监理工程师通知单

工程名称：通威公安县藕池镇扁担湖渔场 100MW 渔光一体光伏电站项目

JXM15-JL01-016

事由：关于加强现场施工质量控制的事宜事宜

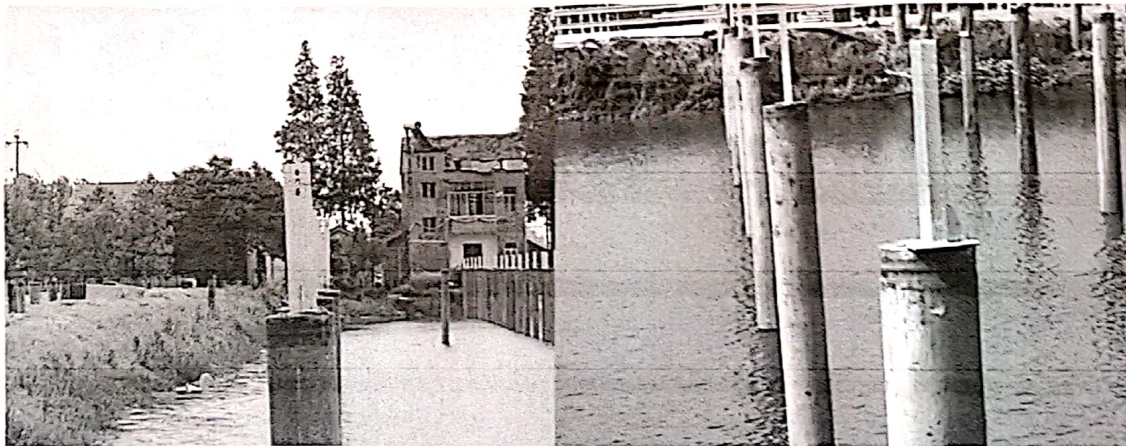
1、你单位在 T1 区立柱焊接过程中，部分阵列 8 根立柱不在一条线上，偏差较大，已超出图纸设计要求（附图 1）

2、立柱焊接不规范，偏差较大，导致斜梁不能与东西轴线成 90° （附图 2）

支架安装不平整，给后续组件安装就会带来很大困难，影响安装质量，针对以上问题，望你单位立即进行整改，杜绝此类问题发生。
